Ilustrowana lista części — aktualizacja IPL

530iPT5

Opis zmiany

Odniesienie 1

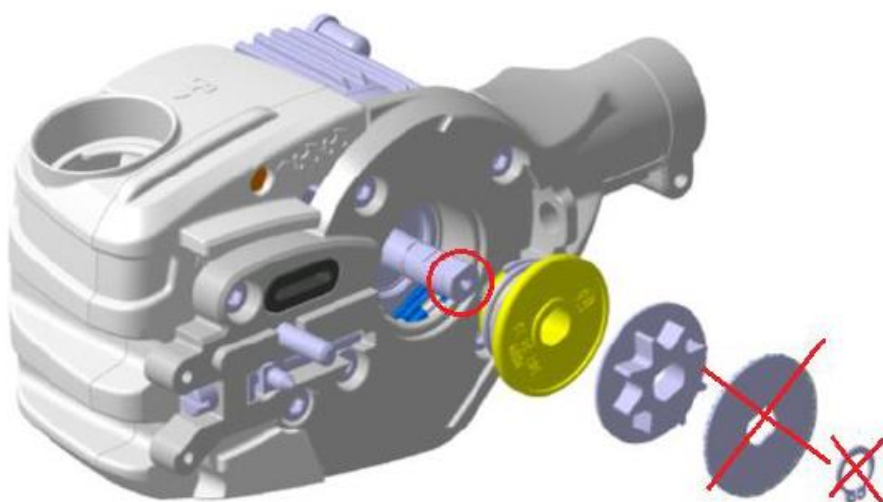
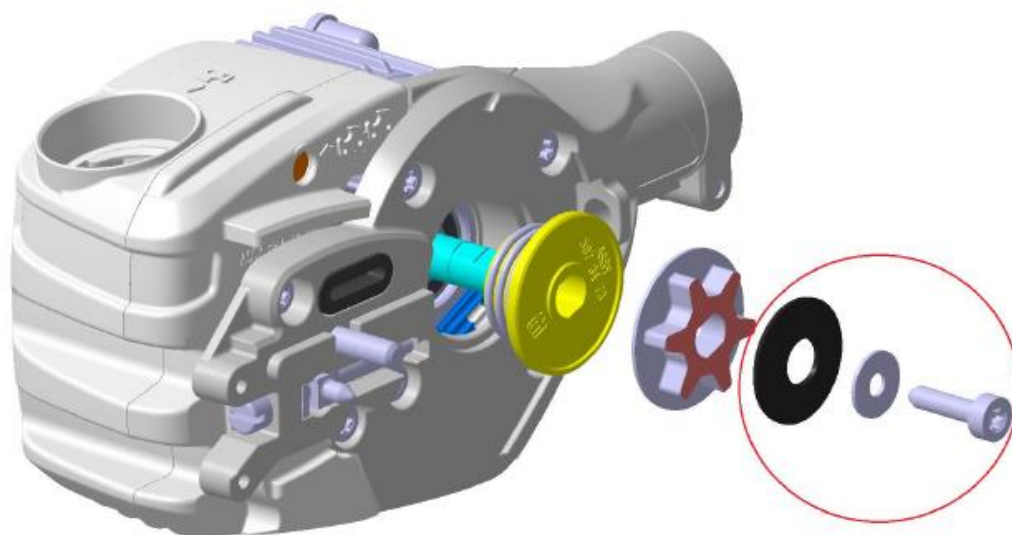
Motor assy is replaced with a new motor assy that has an internal threaded hole in the shaft.
The washer and circlip are replaced by a disc spring, washer and screw.
The screw must be tightened with 7-8 Nm and the spur sprocket must be held / fixed to enable that.

Odnosnik 2 dla IDENTYFIKACJI UKŁADU TNĄCEGO 529 53 71-01.

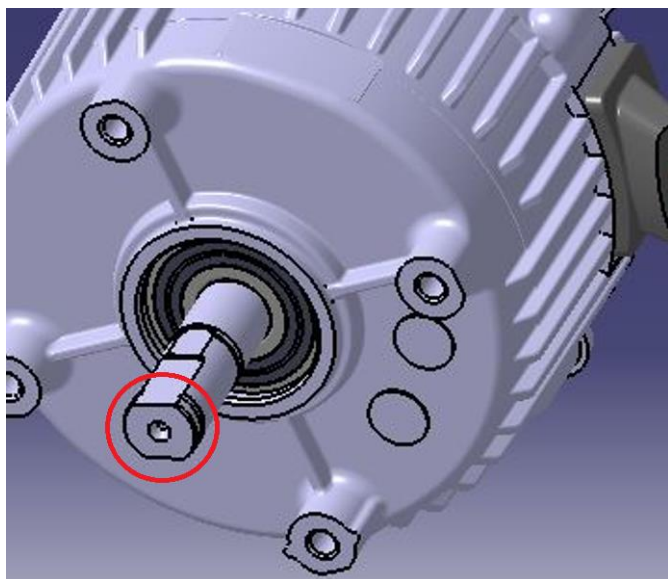
Stary UKŁAD TNĄCY 529 53 71-01 > (wał silnika bez otworu na śrubę) jest zgodny **WYŁĄCZNIE** z PIERŚCIENIEM OSADCZYM 735 31 12-00 i PODKŁADKĄ 577 27 15-01.

Nowy UKŁAD TNĄCY 529 53 71-01 > (wał silnika z otworem na śrubę, patrz poniżej) zgodny **WYŁĄCZNIE** ze SPRĘŻYNĄ ZABIERAKA 597 67 01-01, PODKŁADKĄ 503 23 00-35 i ŚRUBĄ 503 21 53-20:
